INFORMATION TECHNIQUE

TI0121

SiLine SÜ / SN 48

Nouvelle fixation de spirale pour le SiLine Snack / SN 48

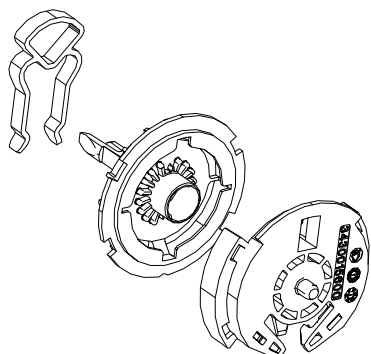
Dans le cadre de l'amélioration continue des produits, la fixation de spirale pour les SiLine Snack et SN 48 a été revue et simplifiée.

Le mode de fonctionnement de cette nouvelle solution est particulièrement convivial : grâce à l'ingénieux système SiClip'n-Turn, il suffit d'actionner l'agrafe de fixation pour ajuster la spirale.

Pour retirer une spirale, pressez les deux extrémités de l'agrafe de fixation à l'arrière du bloc confiseur.

La spirale libérée peut maintenant être tournée dans une autre position.

Pour la réinsérer dans sa nouvelle position, il suffit de pousser la spirale vers l'arrière jusqu'à ce qu'elle soit dans l'agrafe de fixation, elle s'enclenche automatiquement.

Le nouvel ajustement de la spirale sera installé en série à partir du 01/01/2021, dans les types d'appareils suivants :

- SiLine Snack
- SN 48 RB/EB 01

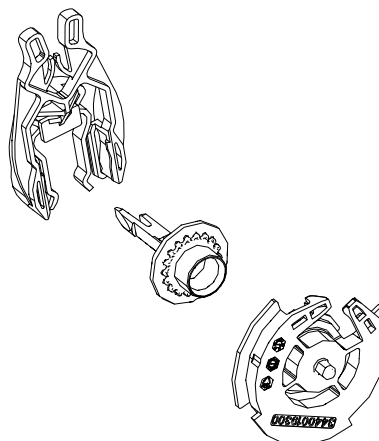
SiClip'n-Turn est rétrocompatible. Seules 3 pièces en plastique par spirale doivent être remplacées.

Jusqu'à présent :

343 00 156 00	Logement de la spirale
343 00 157 00	Accouplement du moteur
343 00 158 00	Verrouillage du moteur

Nouveau :

344 00 193 00	Logement de la spirale
344 00 192 00	Accouplement du moteur
344 00 194 00	Verrouillage du moteur

Avec le kit suivant vous recevez toutes les pièces pour la modification d'une sélection.

344 50 192 00	Kit Fixation de spirale SiClip'n-Turn
---------------	---------------------------------------
